<Riferimento: 92384167E-FA>

15 luglio 2021

**Avviso di Sicurezza (Field Safety Notice FSN) - Ritiro urgente di dispositivo medico
Elettrodo sottocutaneo S-ICD EMBLEM™
(Modello 3501) con Modulo di risposta/Elenco dei prodotti**

Tabella 2. Gli utenti possono distinguere gli elettrodi EMBLEM interessati/originali e gli elettrodi EMBLEM migliorati attraverso il numero parte e la confezione.

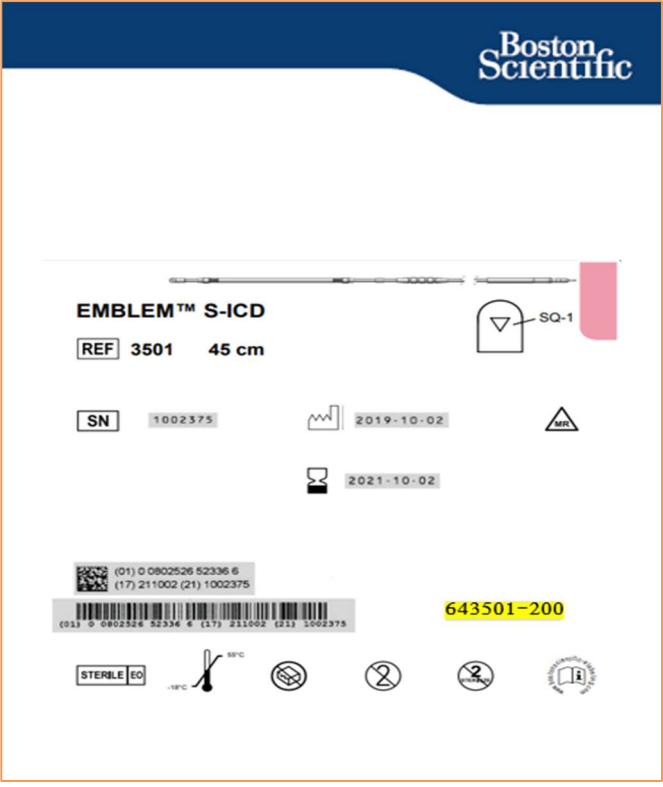
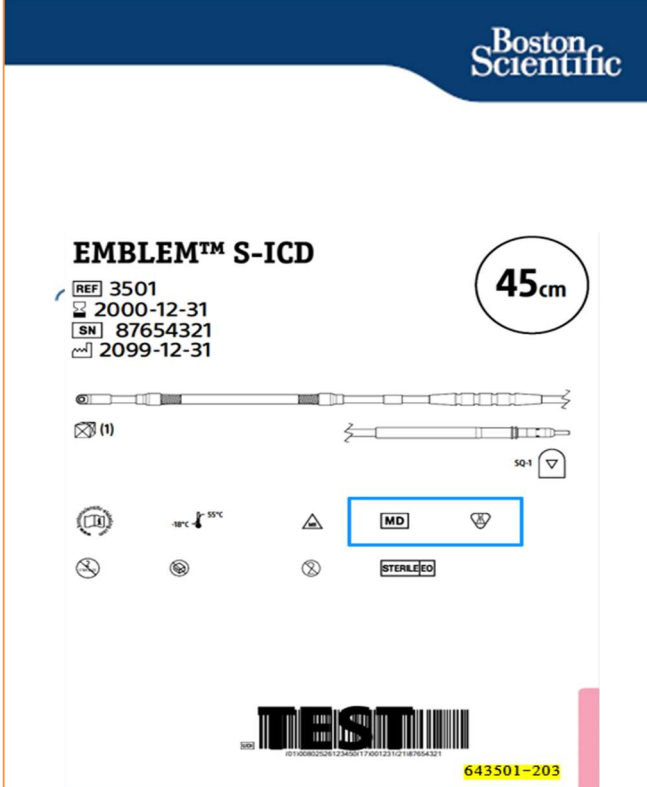
Rimuovere e restituire Elettrodo EMBLEM interessato/originale	Usare Elettrodo EMBLEM migliorato
<p>Quando gli elettrodi migliorati saranno disponibili presso la sua struttura, restituisca gli elettrodi EMBLEM con numeri parte di 9 cifre che terminano con <u>0</u> o <u>1</u> (ad es., 643501-20<u>0</u> termina con <u>0</u> e deve essere restituito).</p> 	<p>Gli elettrodi EMBLEM migliorati includono un numero parte di 9 cifre che termina con <u>3</u> o un <u>numero maggiore</u> e possono essere utilizzati (ad es. 643501-20<u>3</u>, termina con <u>3</u>).</p> 
<p>L'elettrodo EMBLEM interessato/originale è potenzialmente soggetto a rotture del corpo dell'elettrodo in posizione distale rispetto all'anello di sensing prossimale. Questa confezione può anche includere la documentazione che descrive il comportamento di rottura del corpo dell'elettrodo descritto nel dicembre 2020.</p>	<p>La versione migliorata dell'elettrodo sottocutaneo EMBLEM S-ICD include miglioramenti nel design a livello dell'anello di sensing prossimale per risolvere le rotture del corpo dell'elettrodo distali a quella posizione e modifiche alla confezione per continuare a essere conforme ai requisiti di etichettatura (elementi evidenziati in giallo e riquadro blu per mostrare cambiamenti significativi).</p>
